Réponses BRIDOR à l'avis OFB n° 2021-006753

L'avis de l'OFB est repris en noir et les réponses apportées par BRIDOR sont signalées en **bleu** ci-après.

Le dossier d'autorisation environnementale concerne un projet de création d'une unité de fabrication de pains et viennoiseries, dans la ZAC« Sevailles 2 », sur la commune de LIFFRE. Le pétitionnaire est la société BRI DOR, et le dossier a été réalisé par les bureaux d'études «GES» et«DMEau ».

Figure 1 : capture d'écran comparant les orthophotos de 1950 et de nos jours du secteur de LIFFRE (site Geobretagne, 2021)

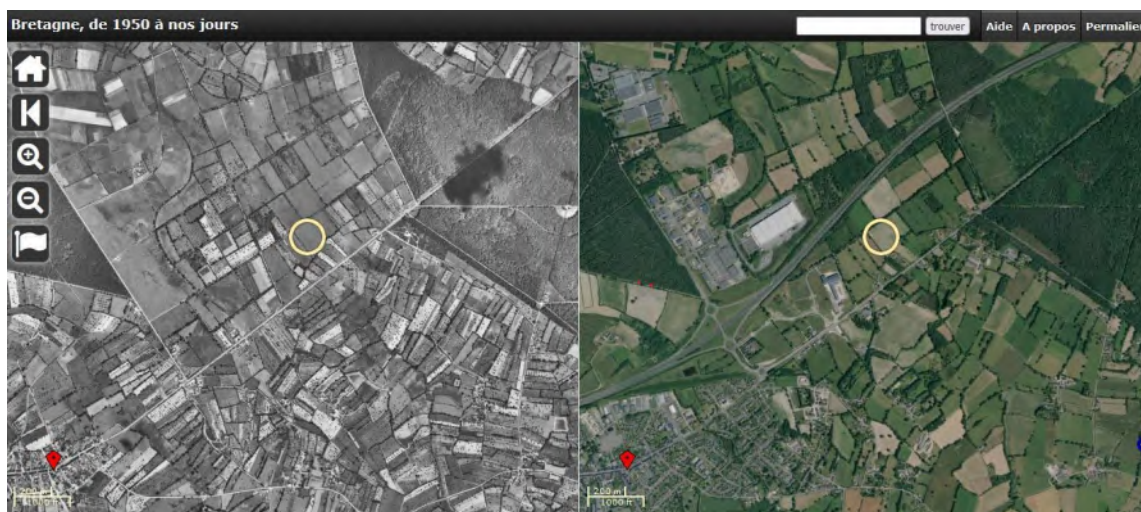
Il est à noter que le site envisagé constitue un secteur bocager plutôt bien conservé à l'échelle de la commune de Liffré (voir fig. 1 ci-dessous).

Aussi nous regrettons que le dossier ne nous renseigne pas non plus sur la connexion entre les différentes haies ou sur la jonction physique des différentes strates de végétation permettant de comprendre les continuités écologiques s'exerçant actuellement au sein du site.

La notion de jonction physique continue et systématique entre les haies n'est pas une condition écologique nécessaire à la connexion des réservoirs de biodiversité, puisque cette notion de jonction n'est pas nécessaire pour la présence des espèces.

A l'heure actuelle, certaines haies présentent une perméabilité matérialisée par des « trouées » (entrées de champ, cheminements...) liées à l'usage agricole ou de loisirs antérieur, ce qui n'empêche pas certaines espèces de les fréquenter, malgré ce maillage poreux.

Par contre, la notion de densité végétale est primordiale, pour que les espèces ciblées puissent trouver un couvert végétal suffisamment dense. C'est pourquoi les compensations sont réalisées avec des densités élevées (environ 1 arbre/arbuste par m²), permettant de recréer très rapidement ce couvert.

FIGURE 6 : L'EVALUATION DE LA VRAISEMBLANCE D'UNE EQUIVALENCE FONCTIONNELLE POUR LES INDICATEURS MESURES SUR LES HABITATS DANS LE SITE IMPACTE ET LE SITE DE COMPENSATION

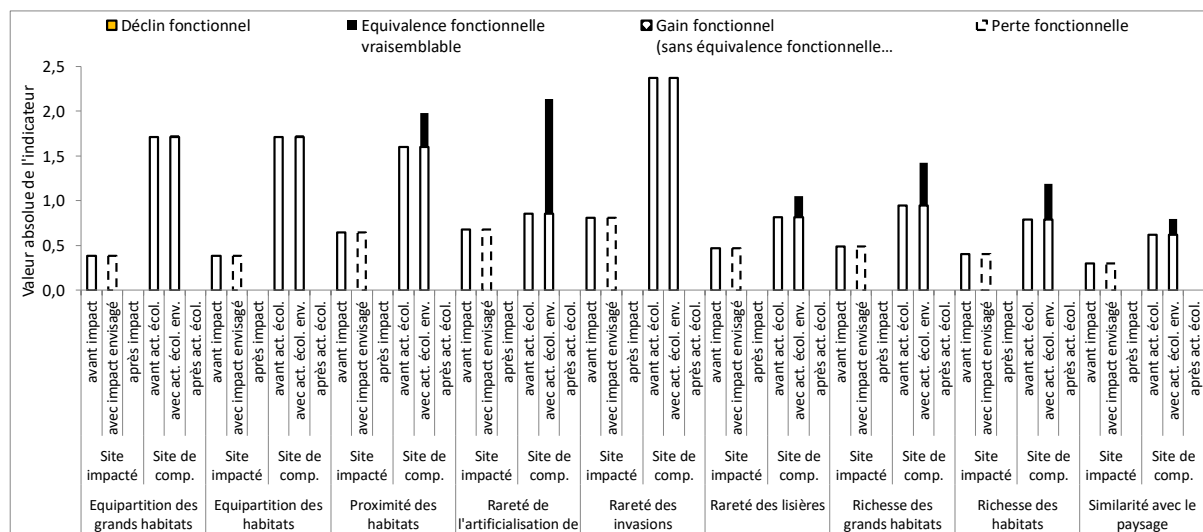
- il manque le nom des indicateurs pour la figure 2.

En particulier, l'équivalence fonctionnelle du projet de compensation se vérifie sur les habitats dans le site impacté et le site de compensation.

Pour rappel, l'analyse de l'équivalence de la fonctionnalité a été réalisée sur la grande zone humide, qui compense l'impact du projet. L'aménagement prévu sur le secteur Bridor Sud comprend également des compensations, qui viennent en complément du site Miscanthus, suffisant pour atteindre le ratio de 1 pour 1 demandé par le SDAGE Loire Bretagne et le SAGE Vilaine.
